Service Bulletin

MOTO	YCLE
NUMÉRON NO. :	M-4-0 0507
DATE	: 1 10 mars 2010
PAGE	: 1 SUR 3

SUJET T	: CO CORRECTIONN DE SERVI QUELLE MANU
APPLICABLE MODÈLE BLEU	: VZ ZR1800K6-K K9, VZR1800 OZK7-K9 et d VZR1800N NK8-K9
EFFICACE VE MOTEUR OU CADRE E NO. :	
LES RÉFÉRENCES	: E-02, 03, 19, 2 24, 28, 33, 5 51

MOTO	
ÉMETTRE AUCUNE. : M-4-0508	
DATE	: 15 mars 2010

Page 3-44
CURRENT T

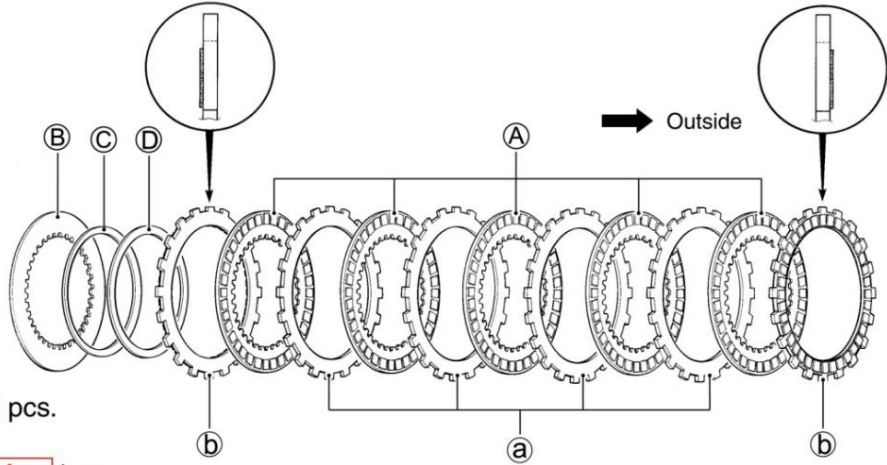
DATA Dis torsion du plateau d'embrayage (plateau d'entraînement) (mm) (0,01 mm)
Limite de service : : 0,01 mm (0 0,004 in)

DATA Dis torsion plaque d'embrayage (plaque d'entraînement n° 1) (mm) (0,01 mm)
Limite de service : : 0,01 mm (0 0,004 in)

DRIVE PLATE:

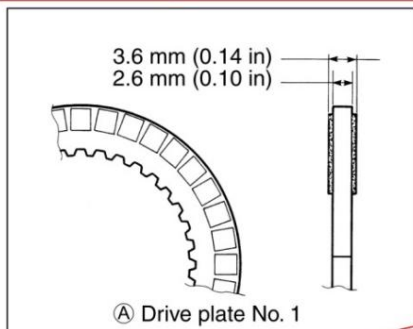
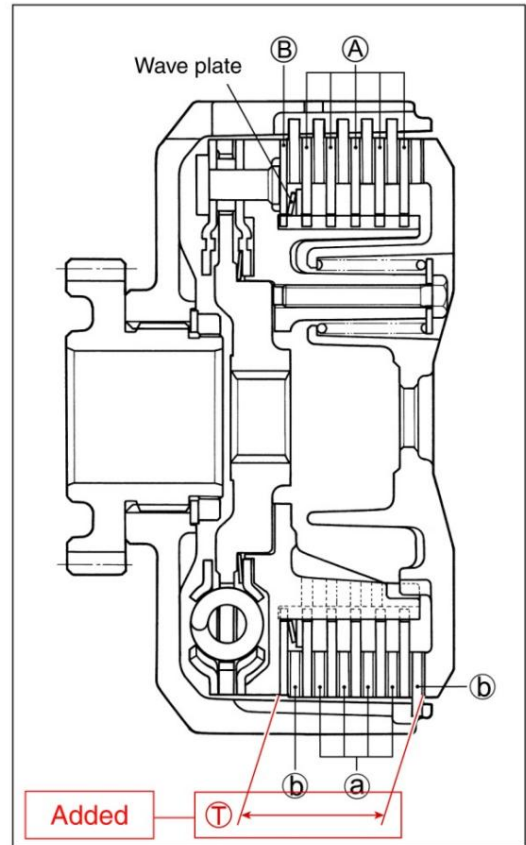
- Ⓐ Drive plate No. 15 pcs.
- Ⓑ Drive plate No. 2
- Drive plate No. 3Any 1 pc.
- Drive plate No. 4
- Ⓒ Wave washer Added
- Ⓓ Wave washer seat

- Ⓐ Driven plate No. 14 pcs. Added
- Ⓑ Driven plate No. 22 pcs.

* Basically in this motorcycle, the drive plate No. 2 is installed as shown Ⓑ. Instead of the No. 2, however, sometimes the drive plate No. 3 or No. 4 may have been installed at the factory for the purpose of fine adjusting the overall thickness Ⓣ of clutch plates. When replacing the plate Ⓑ in the aftermarket, always use the drive plate No. 2.

Ⓣ
No. 2	2.0 mm (0.08 in)
No. 3	2.3 mm (0.09 in)
No. 4	1.6 mm (0.06 in)

INSTALLATION DE L'INJECTEUR DE CARBURANT •

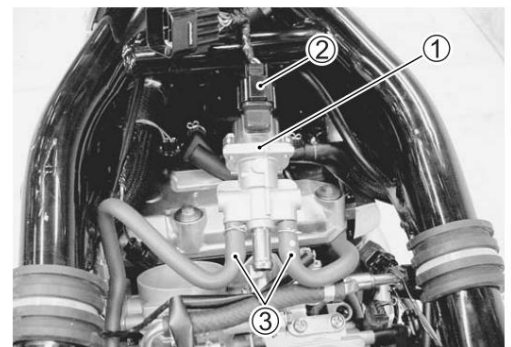
Appliquez une fine couche d'huile moteur sur les nouveaux joints de coussin d'injecteur et joints toriques. (6-20)

- Installez l'injecteur en le poussant droit vers le corps de papillon.
- Ne tournez jamais l'injecteur en le poussant. (6-20)

MODIFIÉ

SYNCHRONISATION DU PAPILLON DES GAZ

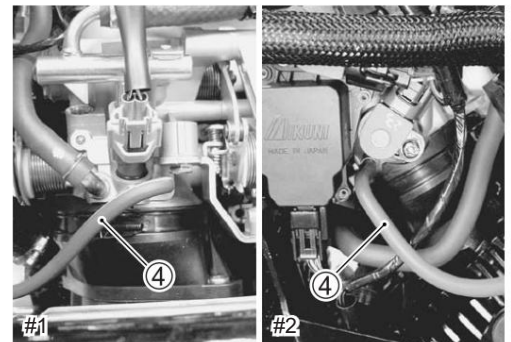
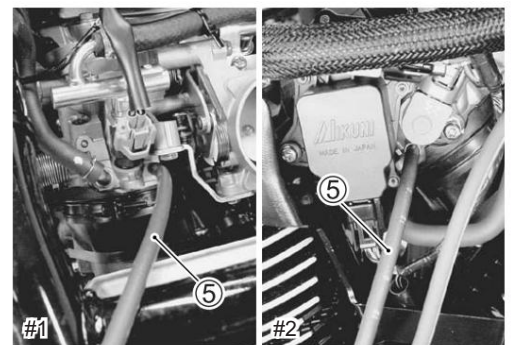
- 1 • Soulevez et soutenez le réservoir de carburant.
- (6-3) • Retirez la soupape ISC 1. (6-18) • Retirez la chambre du filtre à air. (6-13) • Connectez le coupleur de la vanne ISC 2 et les flexibles 3.

- Débranchez les flexibles de dépression 4 de chaque boîtier papillon.

- Connectez les flexibles respectifs du testeur de vide à 5 chaque pincement ple sur le corps de papillon.

MODIFIÉ

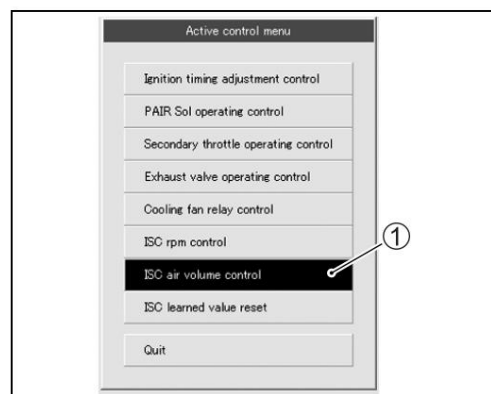
- Cliquez sur « Contrôle actif ».
- Cliquez sur "Contrôle du volume d'air ISC" 1. • Cliquez sur "ON" 2 pour fixer le volume d'air ISC de deux cylindres.

REMARQUE : Lorsque vous marquez cette synchronisation, assurez-vous que la température de l'eau est comprise entre 70 et 100 °C (158 et 212 °F).

A Régime moteur : env. 900 tr/min B Position de la vanne ISC : env. 30 pas

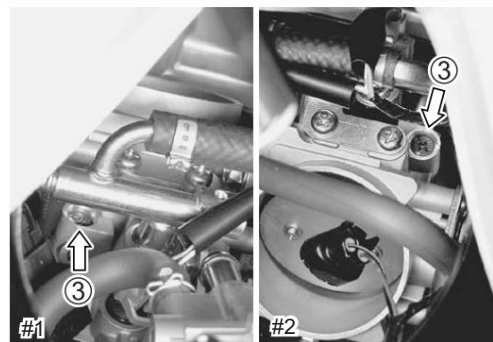
MODIFIÉ

- Égaliser la dépression des cylindres en tournant chaque vis d'air 3 et la faire tourner au ralenti.

- Si le réglage n'est pas encore correct, retirez chaque vis d'air et nettoyez-les avec un nettoyant pour carburateur de type spray et séchez-les avec de l'air comprimé. Nettoyez également le passage de la vis d'air façons.
